DE INSTALLATIE IS NIET CONFORM

Verslagnummer: 0345-190902-04

ADRES INSTALLATIE : SCHOOVAERTS NATHALIE
CAMILLE HUYSMANSLAAN 3 -8D
2020 ANTWERPEN

Aard installatie :	Verkoop wooneenheid /	Type der Lokalen :	Appartement
Begin werken fundering:	Voor 01/10/81	Elektrische installatie :	Voor & Na 01/10/81
Aansluiting spanning :	3x230V	AREI art. :	86
Voedingskabel hoofdbord :	3 x 4 mm ²	Bescherming van de aansluiting :	aut 40 A
Type van de aardelektrode:	Baren	Alg. schakelaar: type :	aut 3p 25A
Aantal borden :	2	Aantal eindstroombanen :	10
Uitwendige invloedsfactoren :		Schema :	TT

Visualisatie van de installatie

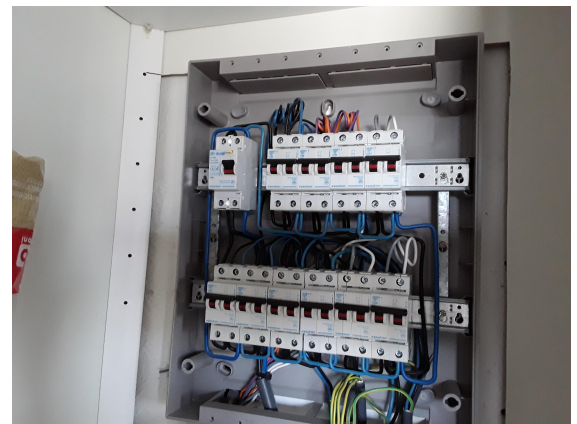
- 1 Het ééndraadsschema ontbreekt (art. 16 AREI).
 - 2 Het situatieschema ontbreekt (MB 27/7/1981).
 - 3 De continuïteit van de beschermingsgeleider van het stopcontact is te herzien (art. 70 AREI), gans app.
 - 4 Bepaalde stopcontacten zijn beschadigd en/of zijn niet degelijk bevestigd (art. 5 AREI), oa badkamer.
 - 5 Er is geen verliesstroomschakelaar van maximum 300 mA geplaatst in het begin van de installatie (art. 86-87 AREI).
-

De installatie mag in dienst blijven indien zonder vertraging wordt voldaan aan de vastgestelde inbreuken en de gepaste maatregelen getroffen worden opdat de installatie geen gevaar vormt voor personen of goederen.
De installatie is niet conform.
De installatie dient opnieuw gecontroleerd te worden uiterlijk op 18m na akte.
